RESOLUCION No. 3126 DEL 16 DE NOVIEMBRE DE 2024
ARMENIA QUINDIO,

"POR MEDIO DE LA CUAL SE NIEGA UN PERMISO DE VERTIMIENTO DE AGUAS RESIDUALES DOMÉSTICAS PARA UNA (1) VIVIENDA CAMPESINA CONSTRUIDA EN EL PREDIO DENOMINADO 1) CATALUÑA UBICADO EN LA VEREDA LA CRISTALINA DEL MUNICIPIO DE CIRCASIA (Q) Y SE ADOPTAN OTRAS DISPOSICIONES"

CONCEPTO TÉCNICO DE NEGACIÓN PARA TRÁMITE DE PERMISO DE VERTIMIENTO CTPV-567-2024

Imagen 1. Localización de los vertimientos
Fuente: Google Earth Pro

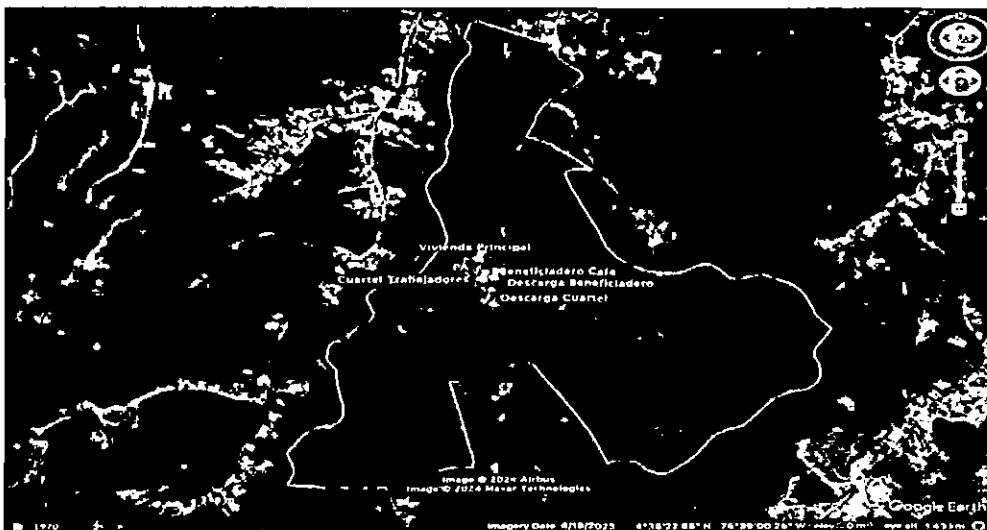
Según lo observado en Google Earth Pro, se evidencia que los puntos de descarga se encuentran por fuera de polígonos de Suelos de Protección Rural y de Áreas y Ecosistemas Estratégicos. Además, se evidencia que dichos puntos se encuentran ubicados sobre suelo con capacidad de uso agrológico 4c-1 (ver Imagen 2).
